Bernard ALLEVÉ
Commissaire Enquêteur
10/05/2011

Dans le cadre de mon avis défavorable au projet SEV Epinal, je me permets de vous communiquer les remarques suivantes, concernant les aspects techniques de l'installation du SEV :

2. Concernant la proposition retenue : implantation du stade sur le site du port

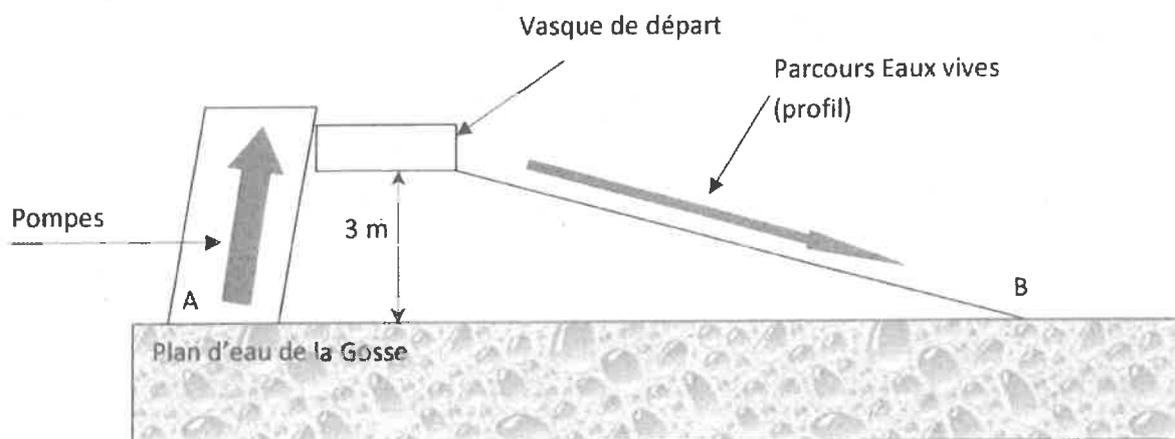
Pour faciliter (je l'espère) la compréhension du principe de ces propositions je propose le schéma suivant :

- à la solution Au Saulcy, le barrage étant dans ce cas celui du Saulcy rehaussé à 2 m
- à la solution Maison Romaine, avec un barrage nouvellement construit

- Ils permettent une production hydroélectrique permanente (par la ou les turbines intégrées)
- Ils autorisent l'utilisation permanente d'une partie du parcours (figuré en rose, vanne ouverte), hors période d'utilisation des pompes, de même que le passage des poissons
- La continuité avec le parcours canoë-kayak du centre-ville.

En outre, la longueur des parties de parcours hors eau quand les pompes sont à l'arrêt est limitée.

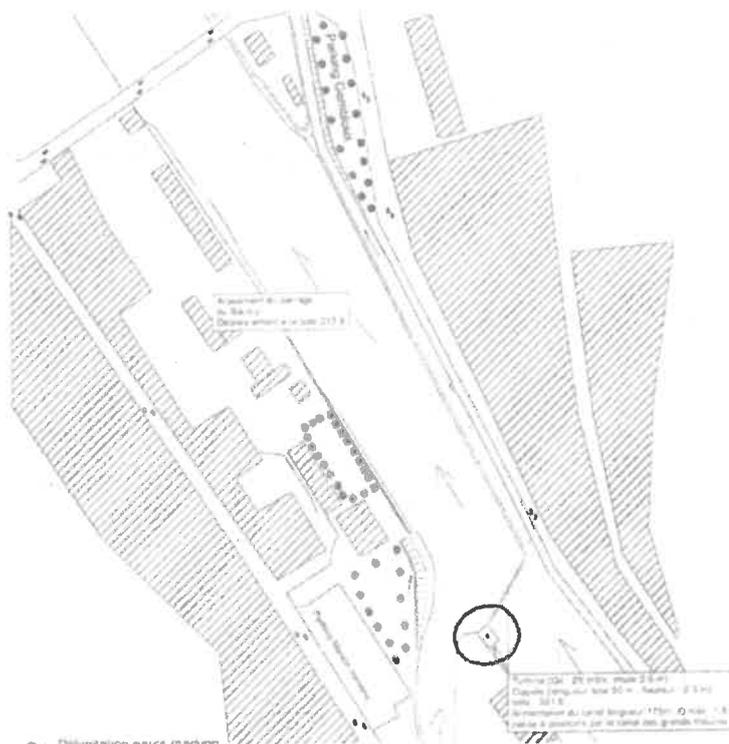
Le projet consiste à prélever l'eau en A (niveau approx. 319 m), à le transférer par pompage à la vasque de départ, puis par le parcours eaux vives, à le rejeter en B (niveau 319 m).

Cette solution présente trois inconvénients graves :

- Les pompes nécessitent une consommation d'énergie très élevée : 700 MW.h/an, sans aucune possibilité de récupération, ni de production combinée : donc en pure perte.
- Quand les pompes sont à l'arrêt, 18 heures/jour en moyenne, l'ensemble vasque parcours est hors d'eau et a l'aspect d'un grand toboggan de 200x10m.
- Elle nécessite un remodelage très important du paysage, par l'obligation de créer une butte de 3m de hauteur qui sera surélevée par le bloc technique des pompes.
- Dans le cas présent, elle est de façon regrettable coupée du parcours du centre-ville, le barrage du Saulcy interdisant toute continuité.

- Pourquoi opter pour une implantation de type plan d'eau ou lac, qui est la plus défavorable techniquement (sans revenir sur les multiples inconvénients graves liés à l'aliénation du site cités par ailleurs) alors que le site est en bord d'une rivière présentant un dénivelé important par endroit ?

- Quitte à en assumer les défauts, dans cette configuration, le stade trouverait bien mieux sa place en bordure de n'importe quel point d'eau de la communauté, parmi lesquels celui de la zone de loisirs de Thaon paraîtrait idéal, le contexte et l'utilisation étant du même type.

- On pourrait argumenter que la proximité de la Moselle naturelle permet la circulation des embarcations du parcours eaux vives vers la Moselle naturelle, or celle-ci est impossible du fait de la présence des barrages du Saulcy en amont et de la Gosse en aval.

Aucune justification ou argument n'est fourni dans l'étude de pré-faisabilité ni dans la présentation du projet.

La matrice multicritères sur laquelle est basé le choix du site du port (*SEV_EPINAL6.pdf*) n'est pas recevable par la non prise en compte de critères primordiaux : intérêt public du site et le manque flagrant d'objectivité dans l'évaluation de ceux retenus.
